**Risposte alle osservazioni
raccolte a seguito della pubblicazione
dello studio sul sito ARERA**
M. Delfanti, RSE

9 ottobre 2020

Totale: 39 osservazioni (pervenute entro il 30 settembre, anche con modalità diverse dal sistema *on-line* sul sito)

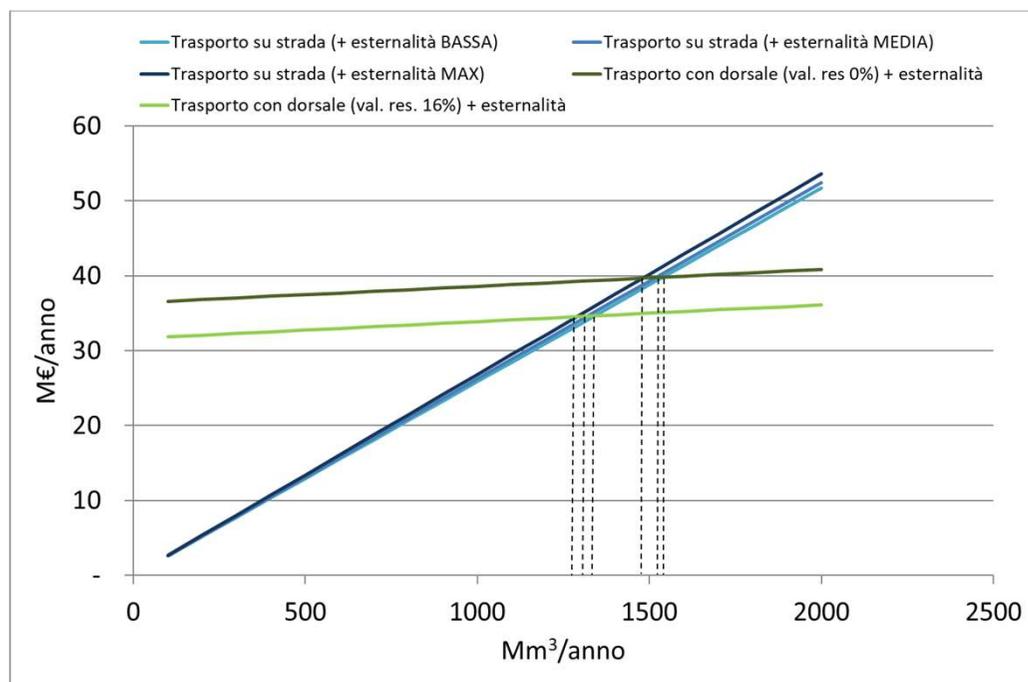
E2) Tenuto conto dei tempi tipici di predisposizione delle analisi e dell'istruttoria, solo tra alcuni anni saranno eventualmente ottenute le necessarie **Valutazioni di Impatto Ambientale per i depositi**; qualora le stesse non fossero ottenute la dorsale diventerebbe l'unica configurazione possibile per alimentare tali utenze, **duplicando i costi sostenuti per sviluppare la soluzione a mezzo Truck**.

Non sono stati indagati nello specifico i problemi autorizzativi presupponendo una generica fattibilità delle infrastrutture necessarie. Il recente Decreto Semplificazioni ha introdotto alcune previsioni per agevolare i processi autorizzativi di simili infrastrutture, utili al raggiungimento degli obiettivi del PNIEC.

Nessuna duplicazione di costi in quanto la soluzione con trasporto su strada sarebbe sviluppata solo ad autorizzazioni ottenute.

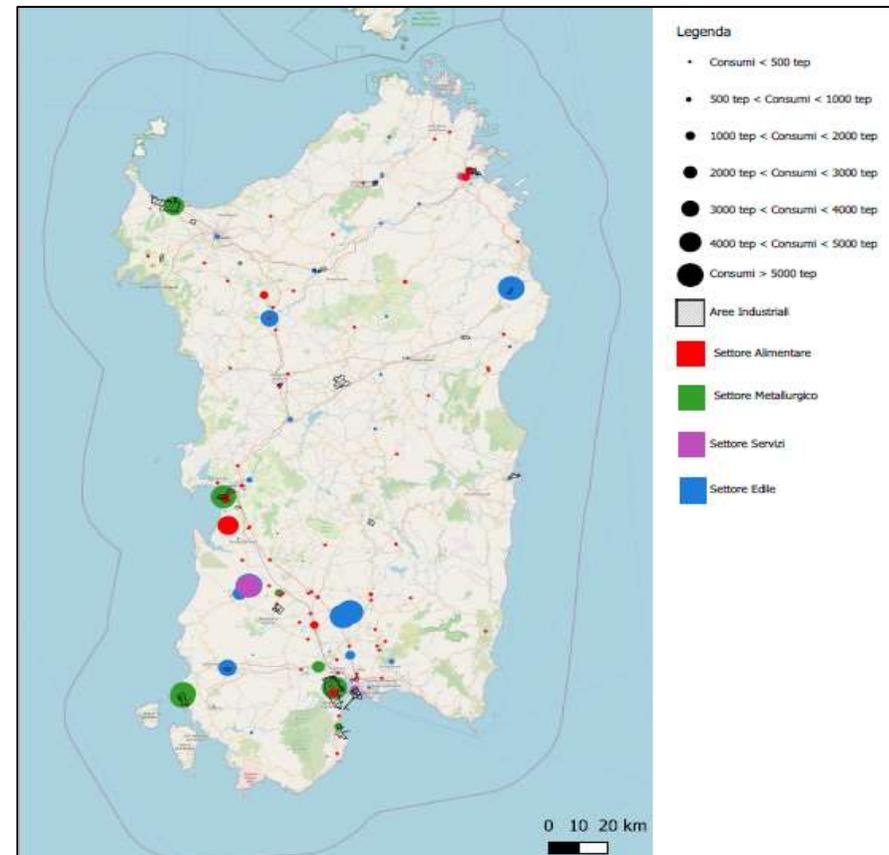
E10) Servirebbe un parco automezzi pesanti per soddisfare il fabbisogno previsto di domanda giornaliera invernale dell'isola nell'ordine di circa 150-200 unità, che in presenza di trasporto via tubo sarebbe possibile rimuovere dalla circolazione stradale.

Le autocisterne con il GNL sostituirebbero quelle che circolano già adesso per le strade con gasolio, olio combustibile e GPL tutto l'anno. Le cisterne criogeniche avrebbero tuttavia il vantaggio di minori emissioni, essendo alimentate a loro volta a GNL.

Le stime di RSE valutano un numero inferiore di unità ipotizzando due viaggi giornalieri per ogni unità. In ogni caso, gli effetti delle congestioni sono già tenuti in conto nel calcolo dei costi esterni del trasporto su strada.
